DODATEK č.1

č. SML/2025/0143/OSIO/1

Smluvní strany se dohodly na změně předmětu díla a ceny díla ve smlouvě o dílo č. SML/2025/0143/OSIO uzavřené dne 17.3.2025 na zhotovení veřejné zakázky na realizaci akce „**Revitalizace koupaliště Lhotka, Praha 4 – rozšíření vodní atrakce**“.

ZMĚNOVÝ LIST

Vícepráce
SNÍŽENÍ ÚROVNĚ ZÁKLADOVÉ SPÁRY
NOVÉ ŘEŠENÍ

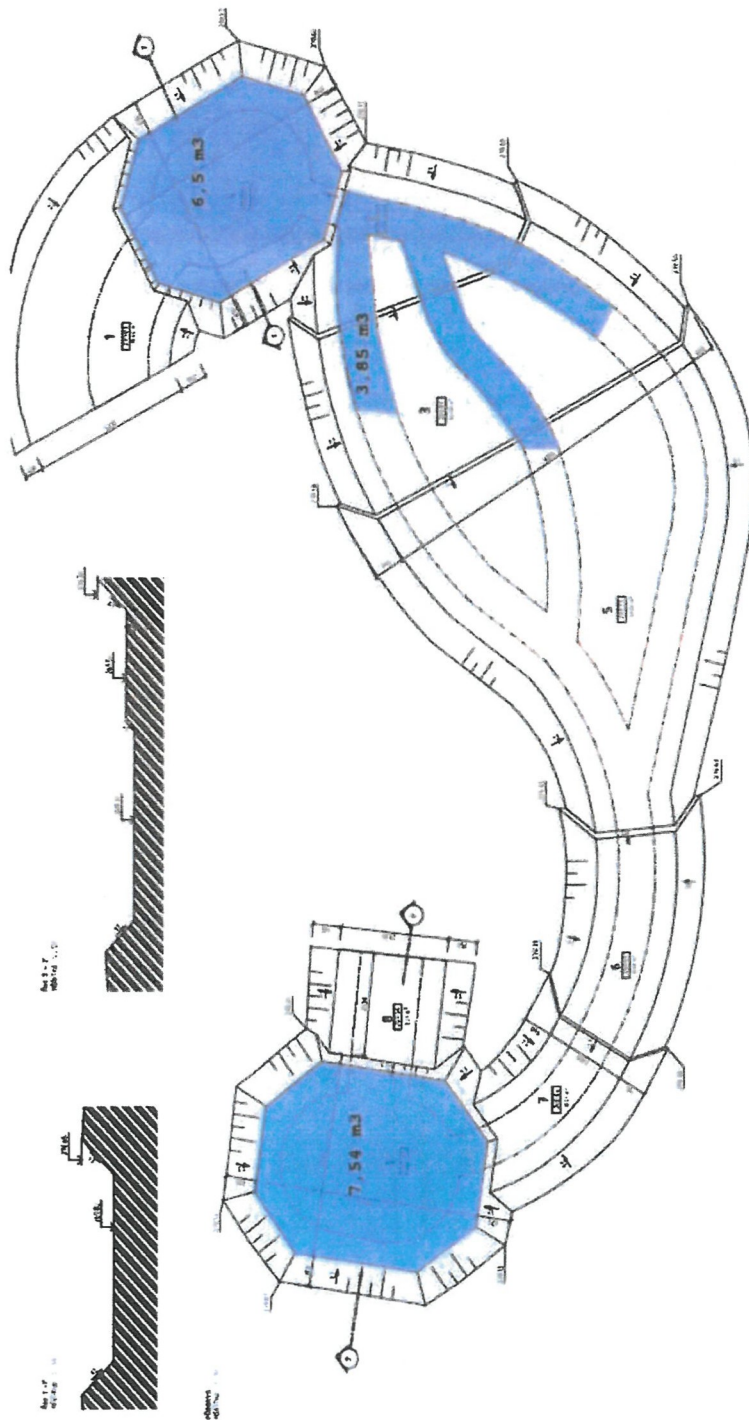
č. smlouvy:	SML/2025/0143/OSIO	číslo ZL:	1
smlouva:	ze dne 17.03.2025		
objednatel:	Městská část Praha 4		
zhotovitel:	Subterra a.s., IČ 45308612		
název ZL:	SNÍŽENÍ ÚROVNĚ ZÁKLADOVÉ SPÁRY		
předmět změny: Snížení úrovně základové spáry o 200-300 mm a náhrada nevhodné navážky šterkodrtí frakce 0/63 z důvodu homogenizace základových poměrů a eliminace zamrzavosti podloží.			
zdůvodnění nezbytnosti změny (požadavek OPP, technické důvody): Zastížený materiál v projektované úrovni základové spáry vykazuje charakter navážky s nedostatečnými mechanickými vlastnostmi a vysokým rizikem zamrzání. Za účelem homogenizace a stabilizace základových poměrů bylo navrženo prohloubení výkopu a náhrada zastížené vrstvy šterkodrtí frakce 0/63 s následnou kontrolou kvality zhutnění.			
zdůvodnění příčin event. nepředvídatelnosti změny: Pň provádění zemních prací došlo k zastížení neprojektované vrstvy navážky s nevyhovující kvalitou.

Poř. č.	Popis	MJ	Množství	Jednotková cena	Cena celkem
	Zakládání				37 316,30 Kč
1	131251103 Hloubení nezapažených jam a zářezů strojně s urovnáním dna do předepsaného profilu a spádu v hornině třídy těžitelnosti I skupiny 3 přes 50 do 100 m3	m3	17,890	260,45	4 659 Kč
2	162351104 Vodorovné přemístění výkopku nebo sypaniny po suchu na obvyklém dopravním prostředku, bez naložení výkopku, avšak se složením bez rozhrnutí z horniny třídy těžitelnosti I skupiny 1 až 3 na vzdálenost přes 500 do 1 000 m	m3	17,890	75,01	1 342 Kč
3	162751117 Vodorovné přemístění výkopku nebo sypaniny po suchu na obvyklém dopravním prostředku, bez naložení výkopku, avšak se složením bez rozhrnutí z horniny třídy těžitelnosti I skupiny 1 až 3 na vzdálenost přes 9 000 do 10 000 m	m3	8,945	227,33	2 033 Kč
4	167151101 Nakládání, skládání a překládání neulehlého výkopku nebo sypaniny strojně nakládání, množství do 100 m3, z horniny třídy těžitelnosti I, skupiny 1 až 3	m3	8,945	126,11	1 128 Kč

5	171251201 Uložení sypaniny na skládky nebo meziskládky bez hutnění s upravením uložené sypaniny do předepsaného tvaru	m3	8,945	16,53	148 Kč
6	271542211 Podsyp pod základové konstrukce se zhutněním a urovnáním povrchu ze štěrkodrtě netříděné	m3	17,890	1 565,43	28 006 Kč
Cena celkem					37 316,30
